ZPU.271.18.2024

Dot. postępowania o udzielenie zamówienia publicznego przeprowadzanego w trybie podstawowym w rozumieniu art. 275 ustawy z dnia 11 września 2019 r. Prawo zamówień publicznych (Dz. U. z 2024 r., poz. 1320) (zwana dalej „p.z.p.”), pn. „**Wymiana opraw nieenergooszczędnych na energooszczędne na terenie Gminy Wyrzysk**”.

ODPOWIEDZI NA PYTANIA DO SPECYFIKACJI WARUNKÓW ZAMÓWIENIA

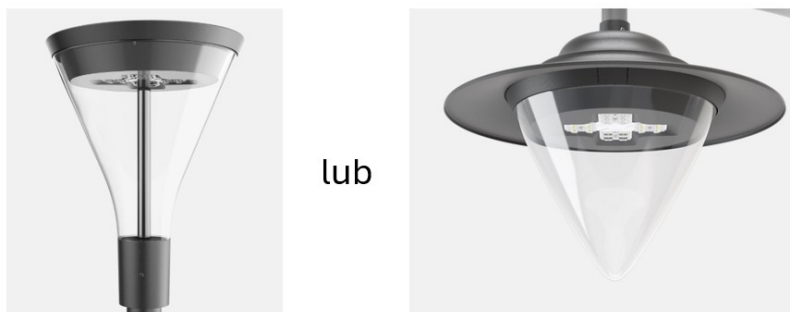
Czy Zamawiający dopuści oprawy drogowe w kolorze RAL 7035?

Zamawiający dopuszcza oprawy drogowe w kolorze RAL7035.
